## Vysvětlení, změna nebo doplnění zadávací dokumentace č. 39

| Název veřejné zakázky        | UK – Výstavba Kampusu Albertov – Biocentrum                     |

### **Žádost č. 1 ze dne 22. 08. 2023**

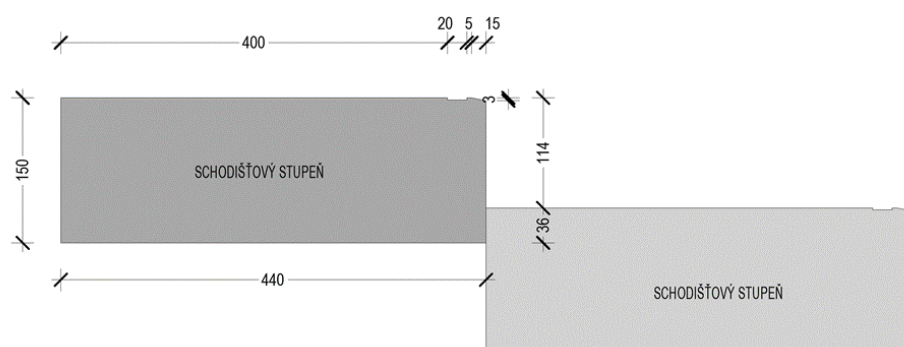
Ve výkazu výměr je požadavek na schodiště s rampou v atriu – viz níže:

| 1383 | M58381156R2 | kamenné žulové bloky rozměru 440 x 150 x 1000 mm, specifikace dle PD | m2 | 95,087 | 0,00 | nová pol. R2, dotaz č.133 |

V příloze „Designové standardy materiálů podlah“ je uvažováno s deskovinou do lepidla. V detailech není podrobnější specifikace řešena.

Z hlediska pohledu kameníků je řešení s deskovinou pro schodiště vhodnější. Bude zadavatel jednoznačně definovat požadavek na kamenné prvky schodiště?

Zadavatel upřesňuje požadavky na schodiště v atriu následovně:

Kamenné stupně jsou z důvodu proložení rampou a jejich šikmého uložení uvažovány z kamenných bloků výšky 150 mm uložených do lože na zalomenou stropní desku dle části D.1.2\_STK. Podstupnice je takto celistvá a bez ostrých hran v místě přechodu schodišťový stupeň a rampa do nulové výšky.

Kamenné bloky budou v materiálové úpravě dle popisu KDS a s úpravou hrany (splávek + tryskané kontrastní značení stupně). Délka kamenných bloků stupnic bude dle spárořezu v uvažovaných délkách 22 – 95 cm a jednotné šířky 44 cm (stejně jako okolní kamenná dlažba v prostoru atria).

Celková plocha kamenných bloků 99,83 m<sup>2</sup> ( $99,83/0,44 = 226,9$  bm)  
 Celková plocha velkoformátové dlažby 42,94 m<sup>2</sup>  
 Celková plocha schodiště 142,8 m<sup>2</sup>

V rámci soupisu prací budou upraveny pol. č. 1382 a 1383, odstraněna položka 1384 a doplněny položky 1497, 1498 a 1499, a to následovně:
